# Änderungshistorie

Vor Beginn aller Arbeiten Änderungshistorie lesen

Die Änderungen sind chronologisch absteigend aufgeführt.  
Neueste Änderungen zuerst.

## 1.2 05.08.2024 Update Bedienteil 66-09-68

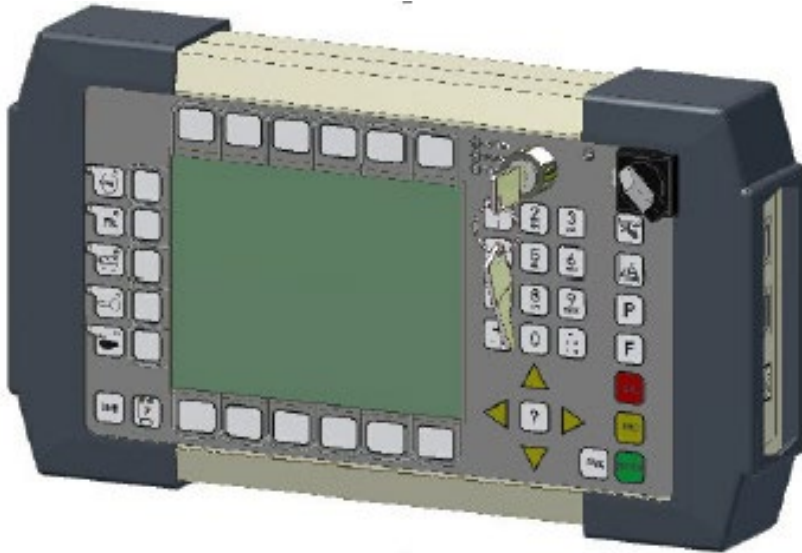
- Das Bedienteil 66-09-68 wurde ersetzt, durch das Bedienteil 66-09-68T.
- Das Microcontroller board ist ab der Softwareversion 2.00.67 integriert.

### 1.3 12.07.2024 Touch Bedienteil Akku-Schacht Abdeckung

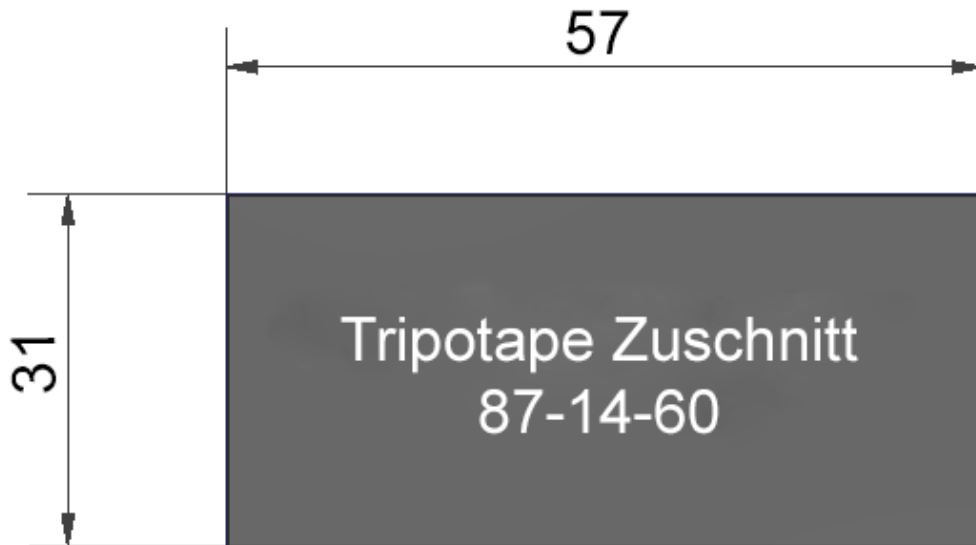
- Die Verriegelungs-Nasen des Akku-Schachtes beim Touch Bedienteil 66-13-19 brachen vereinzelt ab.
- Ein Herausfallen des Akkus musste vermieden werden.

- Das Batteriefach mit den beiden Verriegelungs-Nasen wird jetzt mit einem selbstklebenden durchsichtigen Aufkleber (Art.-Nr.: 91-10-63) zusätzlich gesichert.
- Dieser Aufkleber ist wiederverwendbar.

## 1.4 09.07.2024 Tripotape Zuschnitt KSE 2000s

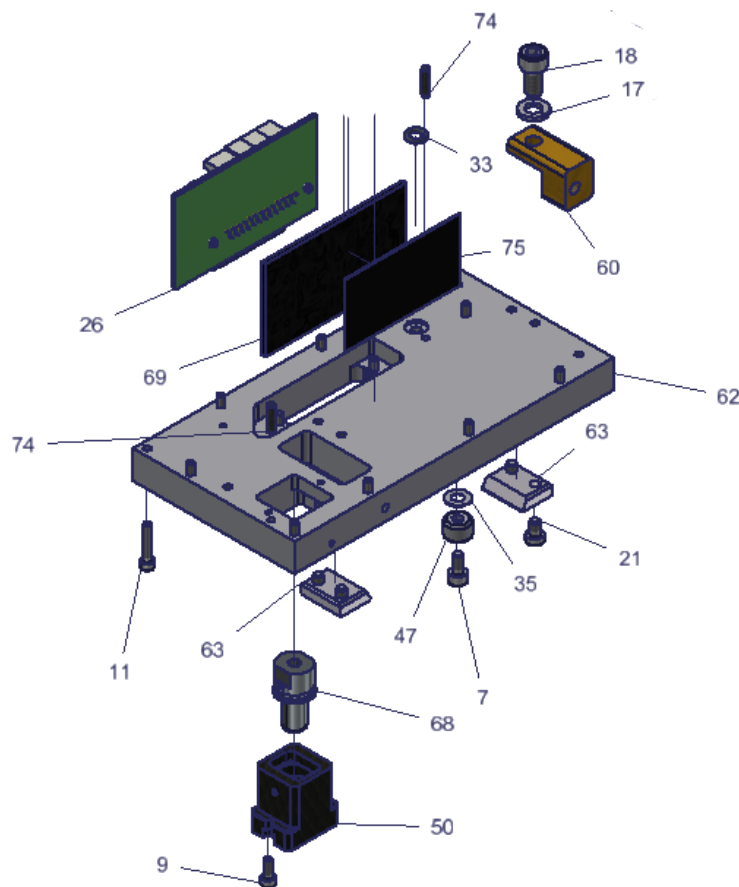
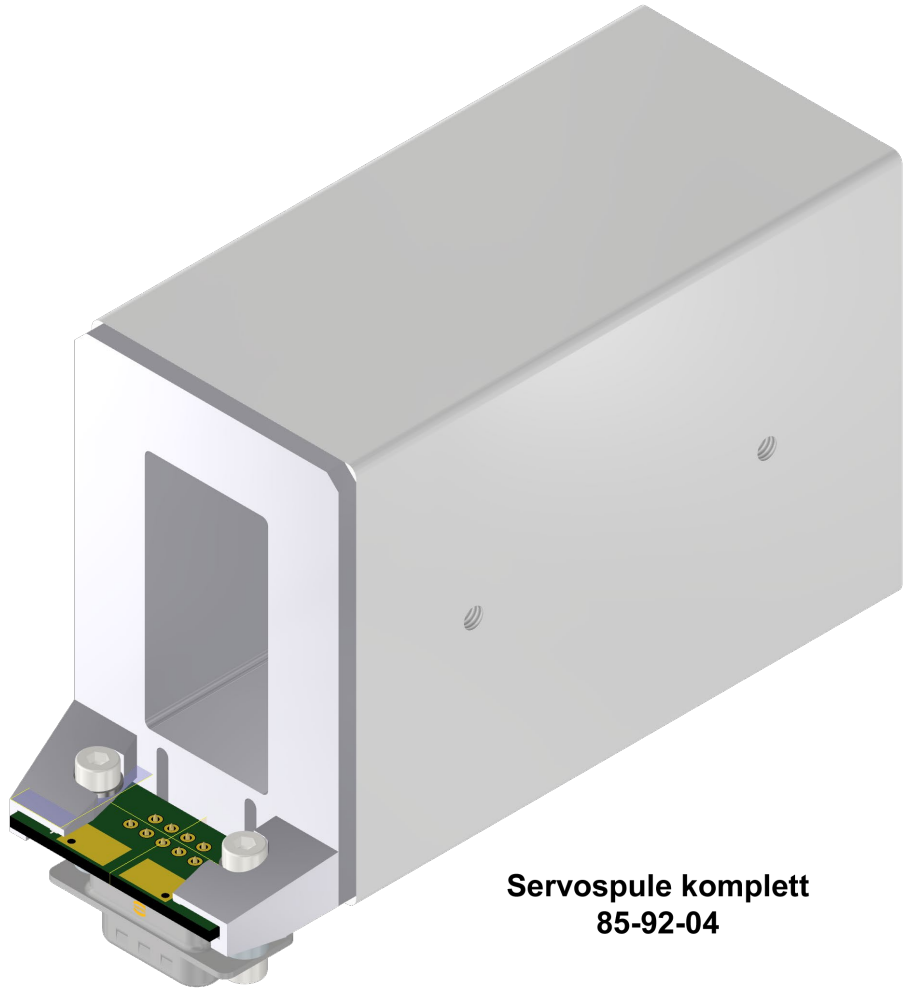
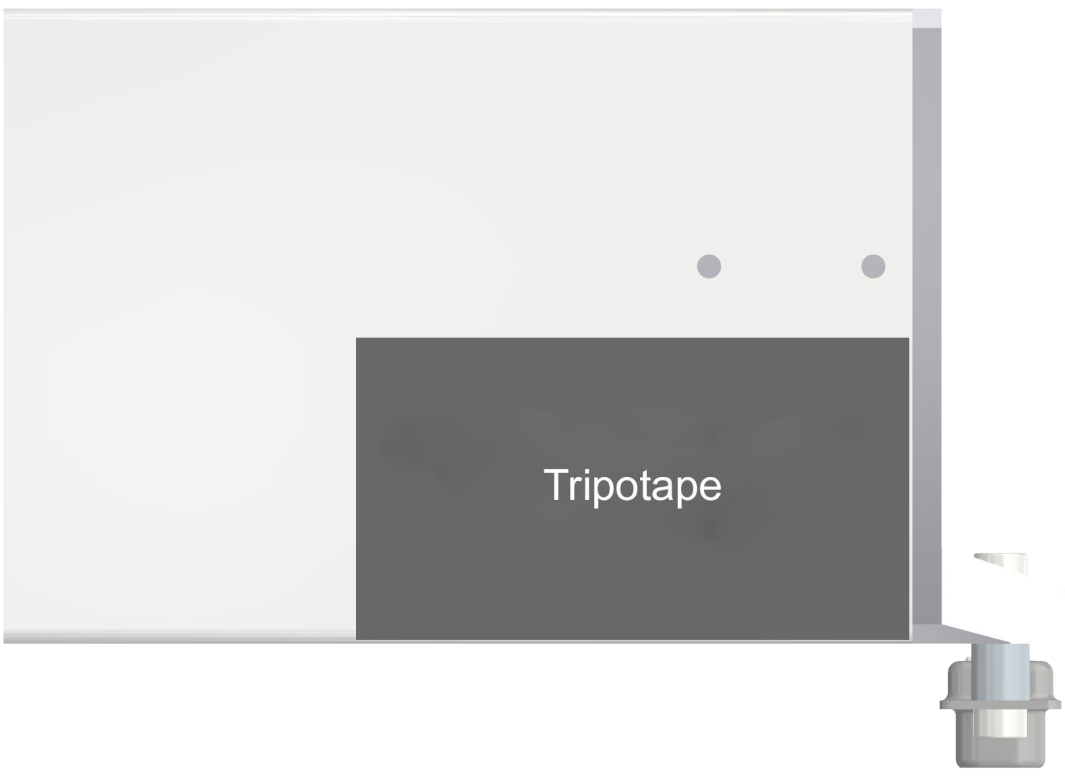
- Die Kapton Klebefolie wurde ersetzt durch einen Tripotape Zuschnitt.

- Da es vereinzelt zu Problemen gekommen ist, muss in den KSE2000s eine robuste Schutzfolie (Tripotape) hinter die Platine an die Servospule (85-92-04) geklebt werden.

## **1.5 17.06.2024 Servospule KSE 2000s**

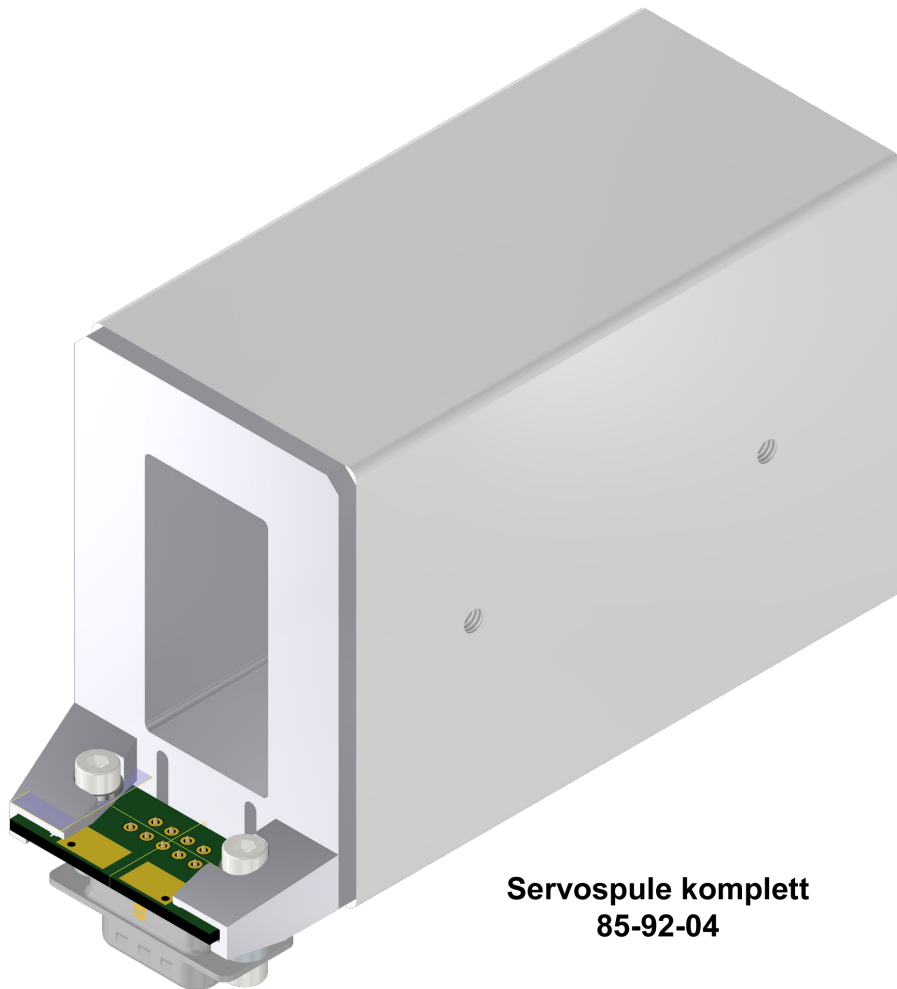
- Die mehrteilige Spulenversion wurde ersetzt durch eine komplette Servospule (85-92-04), in der der Spulenkörper im Spulengehäuse eingegossen ist.

## 1.6 30.04.2024 Zuführeinheiten KSE 1055 LSPs (Filzabstreifer)

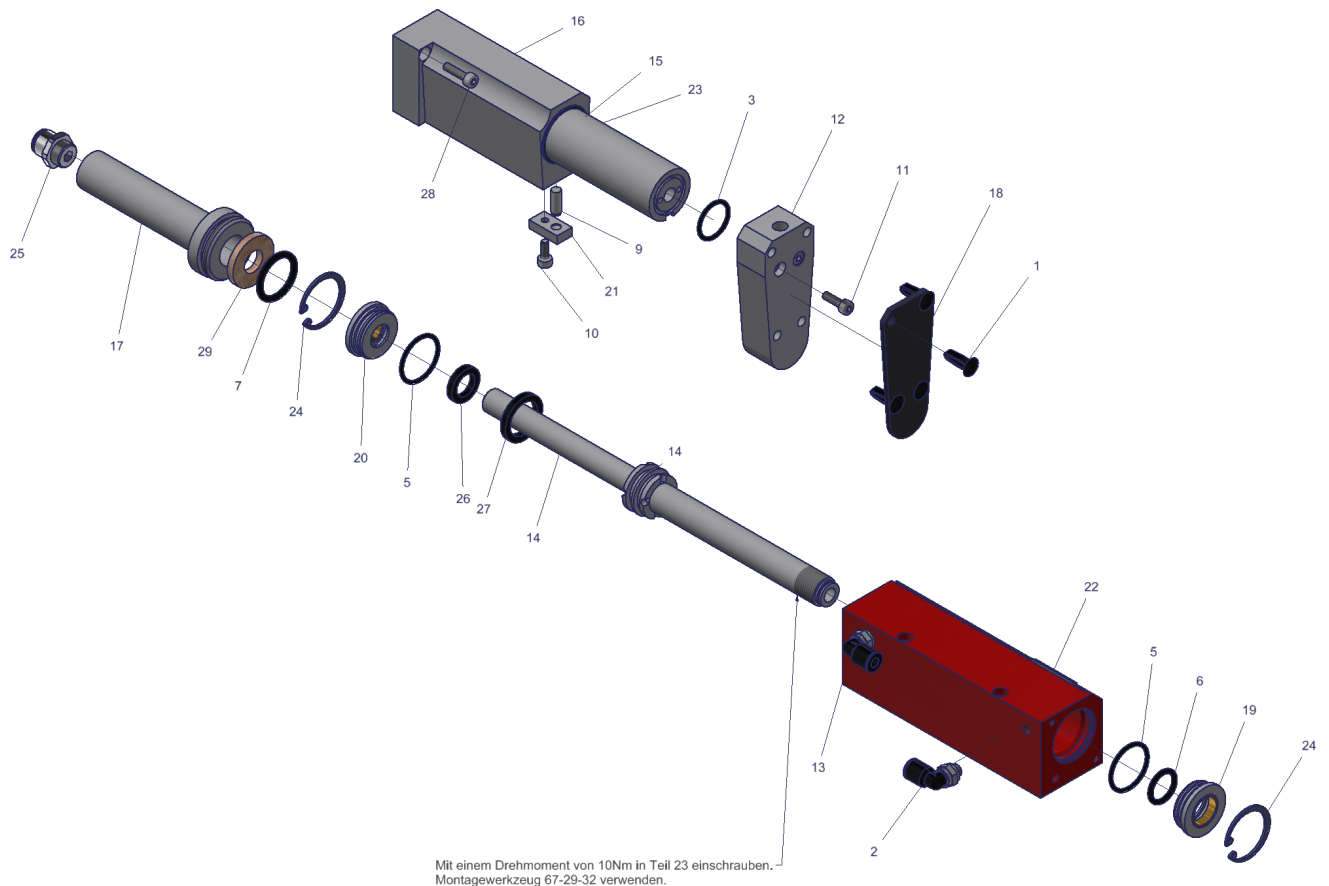
- Den Zuführeinheiten -links und rechts- wurde ein Filzabstreifer hinzugefügt (Position 29).
- Der Filzabstreifer wird benötigt, um eine Verschmutzung gering zu halten und eine entsprechende Reinigung möglich zu machen.

## 1.7 18.03.2024 Wegfall des Tripotapes bei den Köpfen KSE1xxx und KSE9xxx

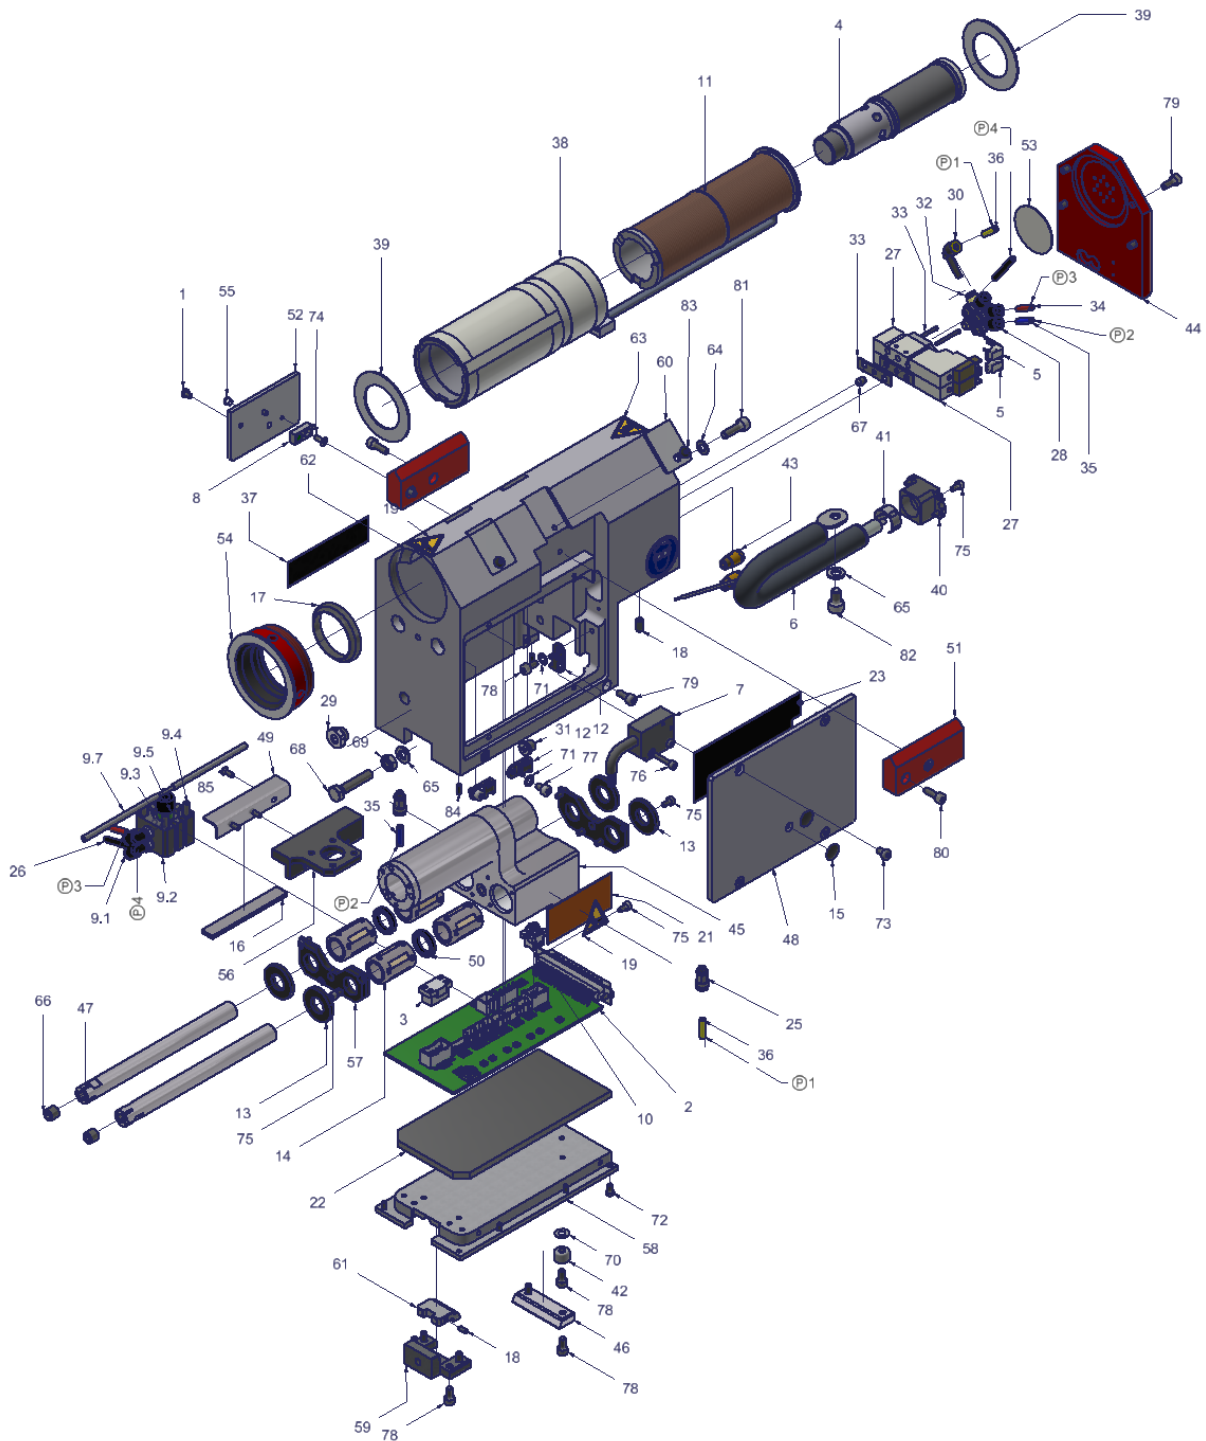
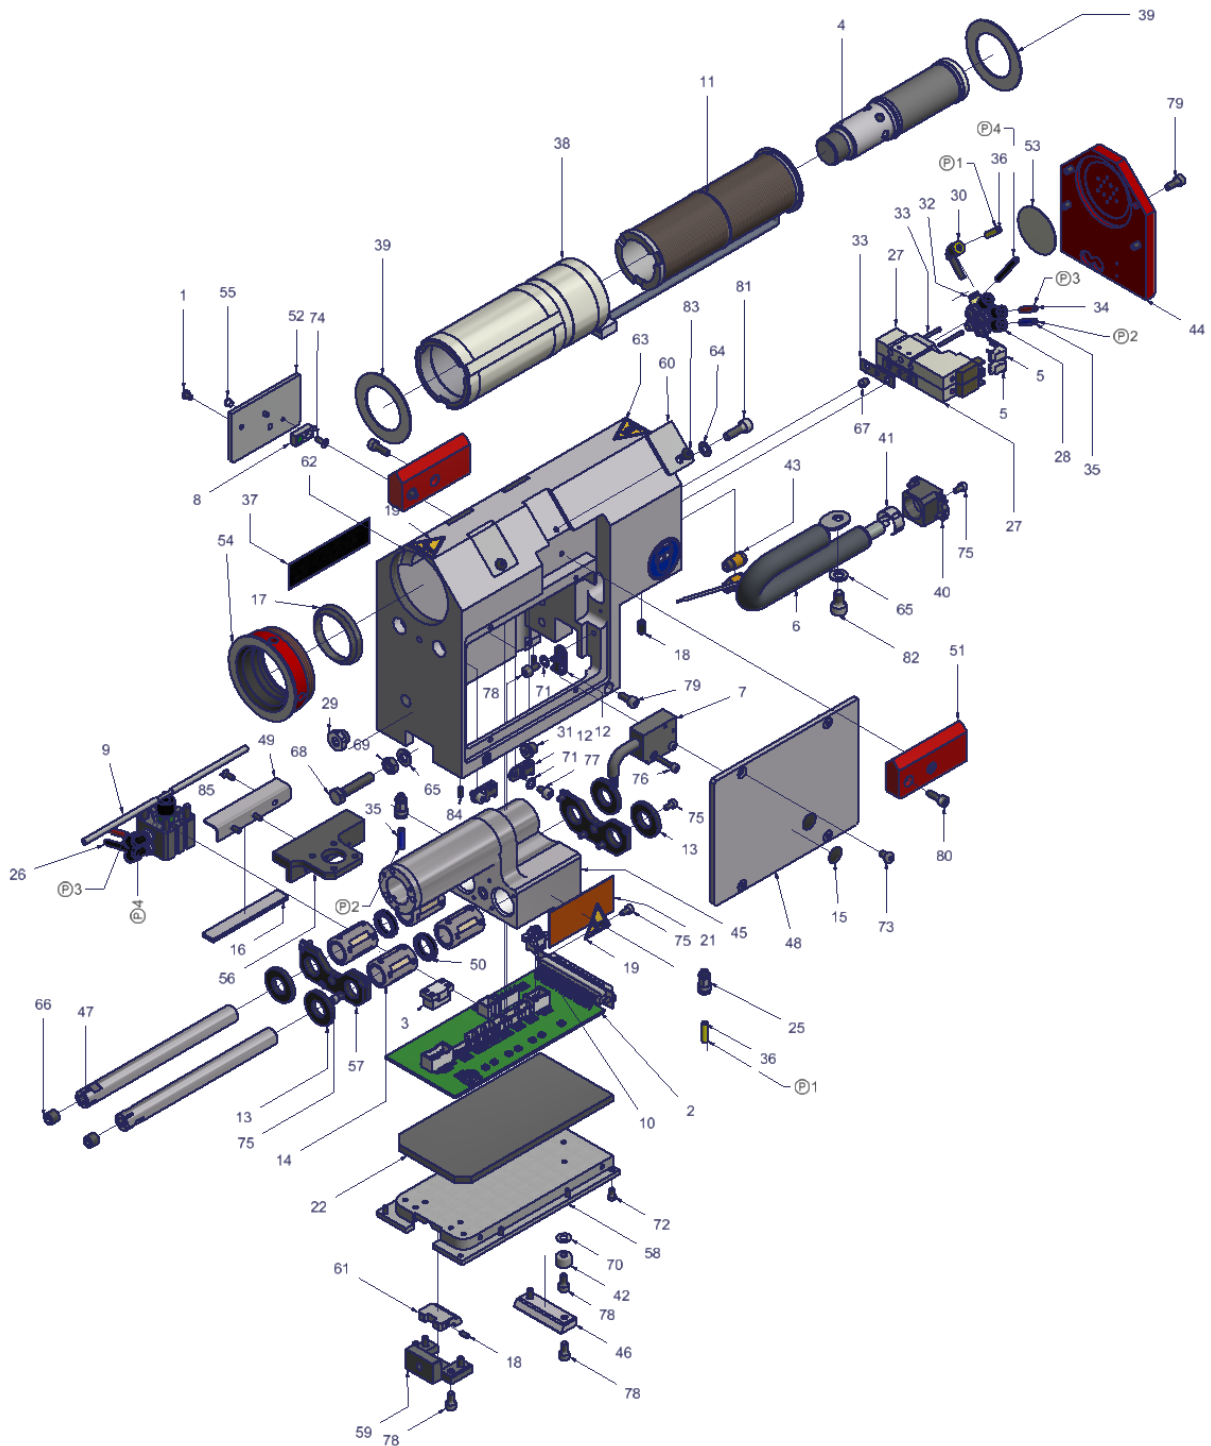
- Am Tripotape 87-14-60 (Position 23) löste sich die Gleit- bzw. Isolierschicht vom eigentlichen Kleber und klempte sich dann im Schweißkopf ein.
- Nach erfolgreichem Test fällt das Tripotape im Grundkopf weg. Im Beispiel ist der Grundkopf des KSE 1055s SK zu sehen.

- Grundkopf KSE 1055s SK ohne Tripotape

## 1.8 04.03.2024 KSE 1000s SK (81-50-28) Ladekopfanschluss

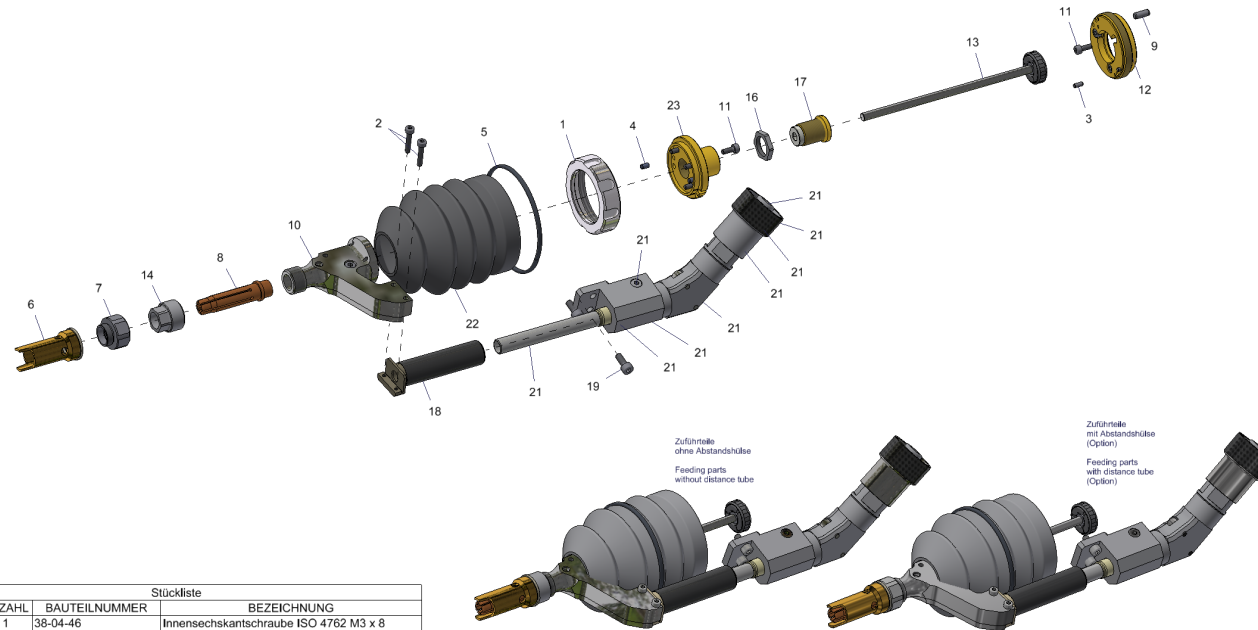
- Der Ladekopfanschluss (Position 23) 92-19-11 wurde ausgetauscht durch den Ladekopfanschluss 92-45-56.

## 1.9 27.02.2024 KSE 1055 LSPs Zuführinheit links und rechts

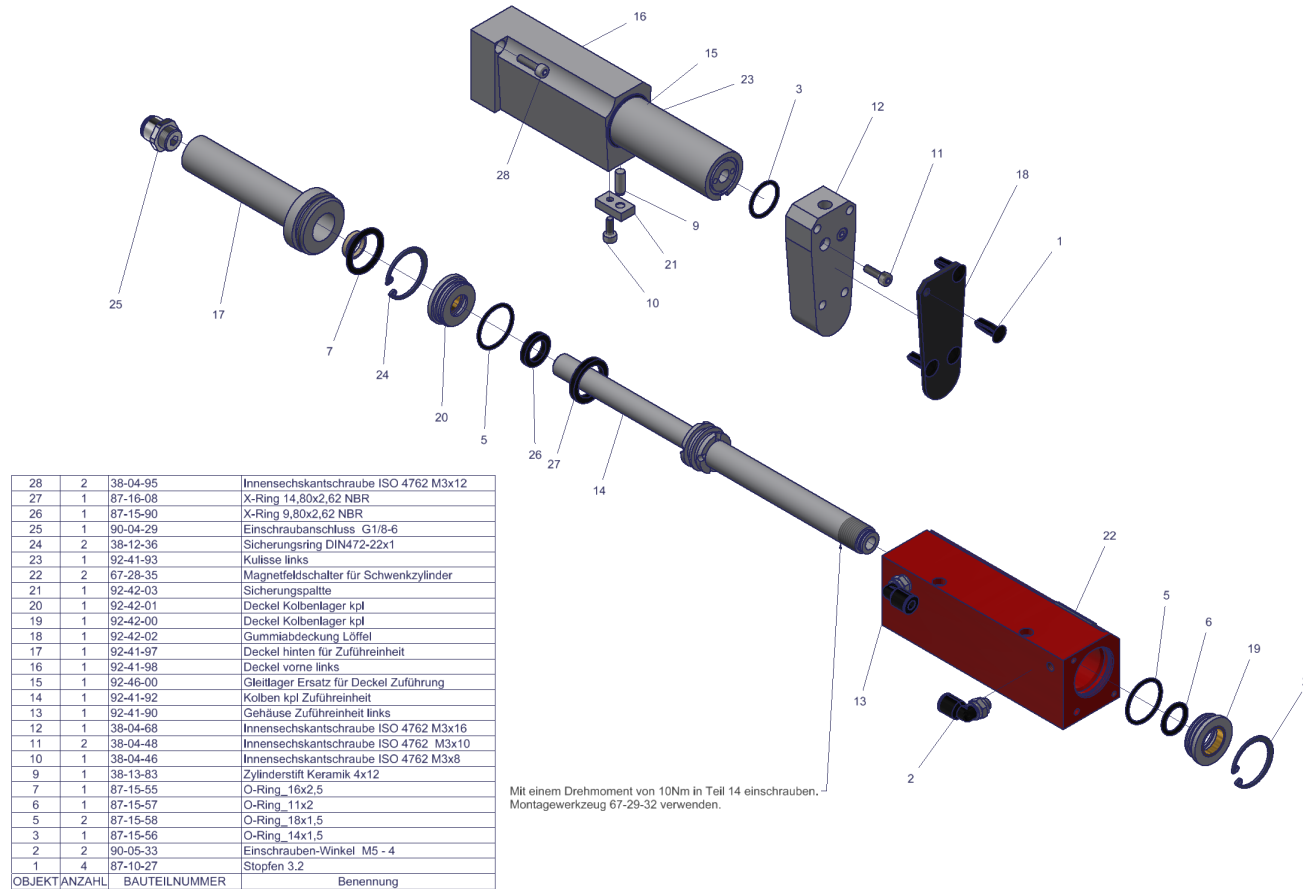
- Zuführinheit links. Das Gleitlager 87-15-93 (Position 15) wurde durch das Gleitlager 92-46-00 ersetzt.
